**Avis délibéré de la Mission Régionale d'Autorité
environnementale Pays de la Loire
sur le projet de renouvellement de l'exploitation d'une carrière
de calcaires**

Société D&L ENROMAT

Commune de SOUZAY-CHAMPIGNY (49)

n°MRAe 2020-4565

Plan de l'état final – Étude d'impact

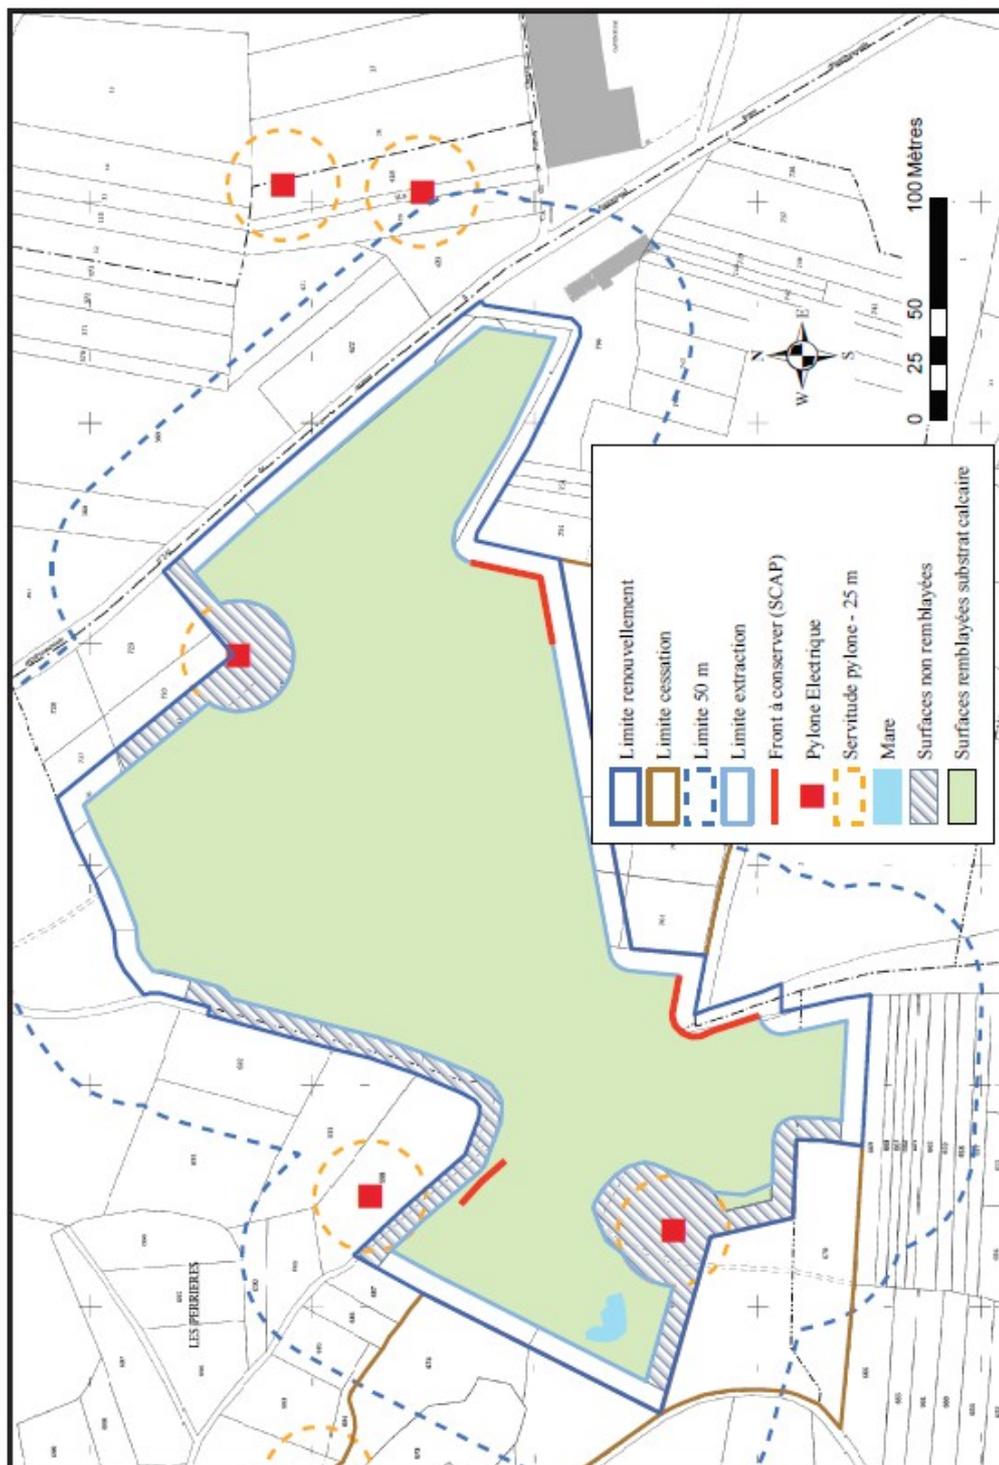
Les inventaires réalisés montrant une richesse biologique exceptionnelle, avec notamment la présence de 43 espèces protégées, la remise en état devra être favorable à cette biodiversité. Aussi, elle vise à reconstituer des zones propices à l'accueil des espèces qui font la richesse du site, avec notamment :

Ces mesures sont essentielles à un retour de la richesse biologique du site. Aussi, un strict suivi de l'efficacité de la remise en état du site dans le temps et de l'ensemble des mesures de réduction proposées dans l'étude d'impact, par un écologue ou une structure compétente est nécessaire.

L'étude d'impact évoque un possible suivi des mesures de réduction faune/flore réalisé au bout d'un an, afin de vérifier leur efficacité (voir §5 Biodiversité). La MRAe considère que cet engagement est insuffisant.

La MRAe recommande la mise en place d'un suivi strict et régulier de l'efficacité, dans le temps, des mesures de réduction spécifiques à la remise en état du site, proposées dans l'étude d'impact, et mises en place dès le début de la première phase de remise en état.
